IGK.271.10.2022

ODPOWIEDZI NA PYTANIA

W związku z pytaniami skierowanymi do Zamawiającego w postępowaniu pn. Budowa drogi gminnej w obrębie wsi Pasieczna w gminie Jaworzyna Śląska, działając na podstawie art. 284 ust. 2 ustawy z dnia 11 września 2019 roku – Prawo zamówień publicznych (Dz. U. z 2022 poz. 1710 ze zm.) Zamawiający udziela następujących odpowiedzi:

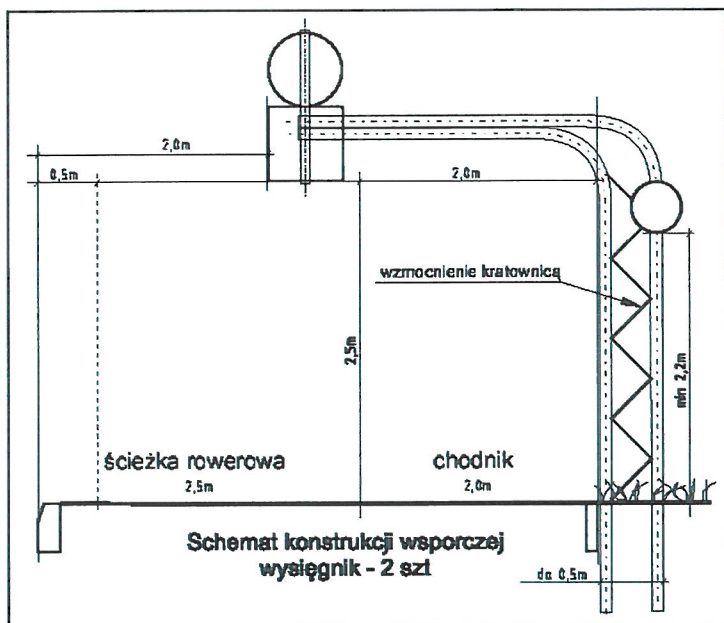
W projekcie nie ma wzmianki o terenach „zielonych”, czy należy wykonać humusowanie wraz z sianem trawy w obszarze nowobudowanej drogi? W jakiej ilości?

Odpowiedź: Tak, należy wykonać humusowanie z obsianiem trawy na wyspie środkowej ronda oraz w przestrzeni pomiędzy poboczem/obrzeżem a granicą pasa drogowego (terenu w granicach pasa drogowego nie utwardzonego kruszywem, kostką i betonem asfaltowym).
